Auto No. 9674 del 02 de octubre de 2020

AUTO N° **09674**

“Por el cual se ordena el archivo de la solicitud de Licencia Ambiental iniciada a través del Auto 0892 del 8 de marzo de 2019 y se toman otras determinaciones”

El Proyecto Explotación Subterránea de Minerales Auroargentíferos Soto Norte, con una huella en superficie de 161,97 ha, planteó dos frentes de trabajo que estarían comunicados entre sí por intermedio de los túneles gemelos.

Figura 7-1 Tramos de Cauce donde se Presenta Disminución del Flujo Base

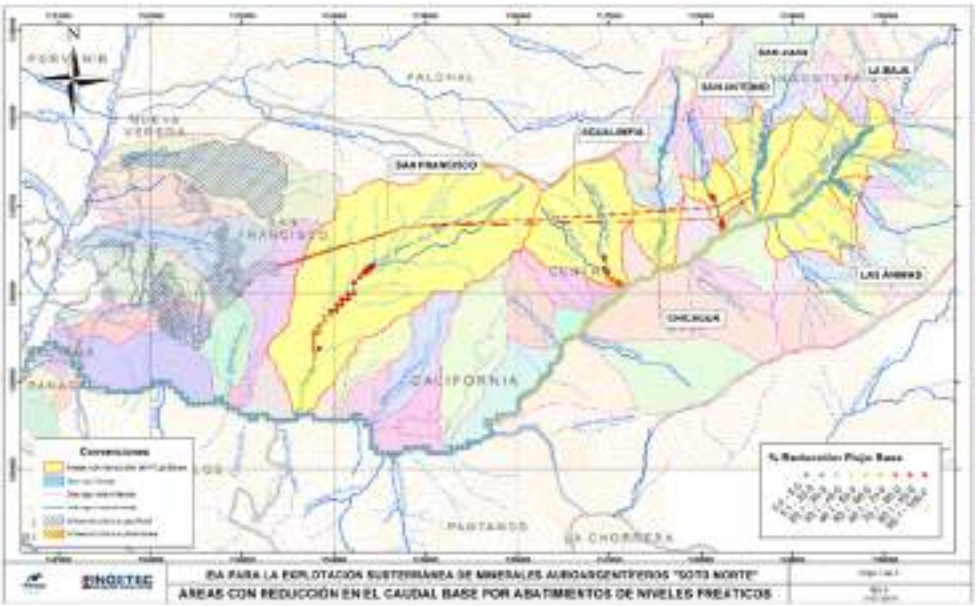
no analiza lo que representa la reducción del caudal base en los diferentes meses del año o en condiciones extremas como puede ser la presencia de un fenómeno de El Niño fuerte, o simplemente, durante los meses de menores precipitaciones del año. Tal ausencia de análisis tanto en la evaluación de los impactos como en los planes de manejo ambiental propuestos no permite un pronunciamiento respecto de sobre de la solicitud de la licencia ambiental del proyecto "Soto Norte".
